Respostas ao pedido de esclarecimento

EDITAL ATO CONVOCATÓRIO 005/2021

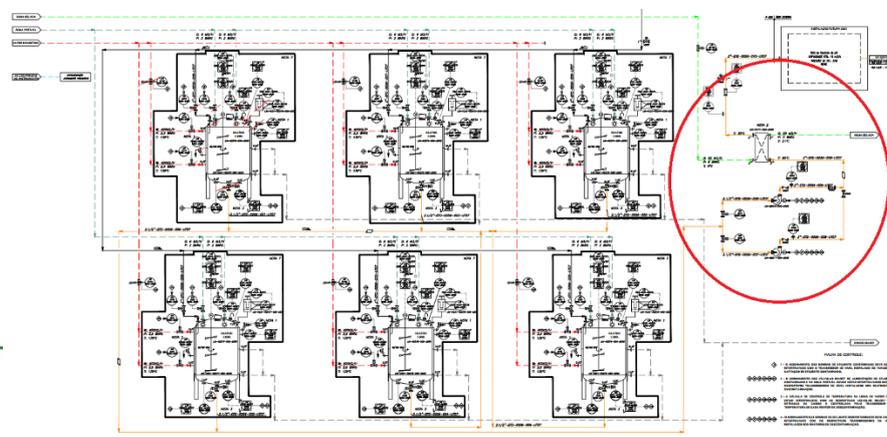
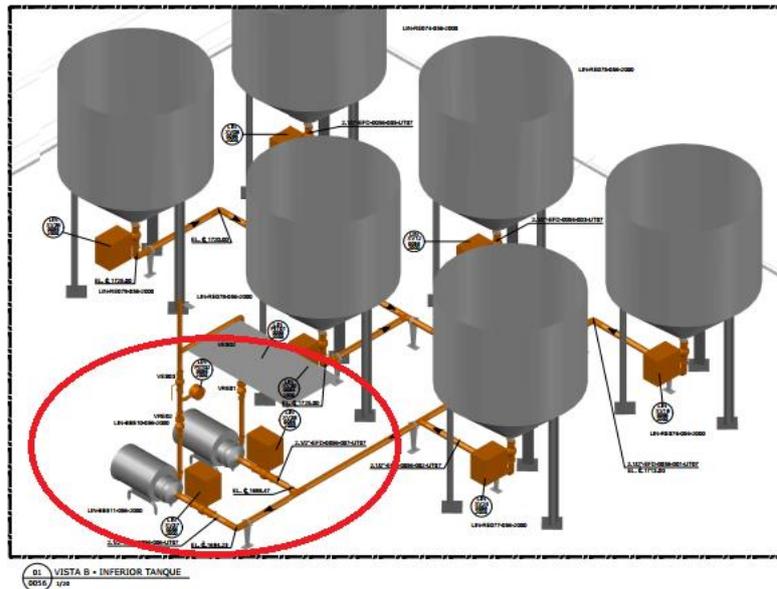
A interligação do efluente contaminado até os 06 reatores é de escopo da Soleri?

É de fornecimento o skid de bomba e trocador de calor, conforme indicado abaixo?

A interligação dos efluente descontaminado será até o skid de controle, ou limita-se até ao trocador?

RESPOSTA: Não, a interligação do efluente contaminado será realizada pelo Instituto Butantan, conforme descrito no ANEXO I e documentos de esclarecimentos. Em complemento, este documento apresentado não faz parte deste EDITAL N.º 005/2021.

RESPOSTA: O skid de bomba e o trocador de calor não fazem parte do EDITAL N.º 005/2021, conforme descrito no ANEXO I e documentos de esclarecimentos.

RESPOSTA: A interligação dos efluentes descontaminados, trocador de calor e demais tubulações não fazem parte deste EDITAL N.º 005/2021, conforme descrito no ANEXO I e documentos de esclarecimentos. Em esclarecimento, estes documentos apresentados não fazem parte do EDITAL N.º 005/2021.
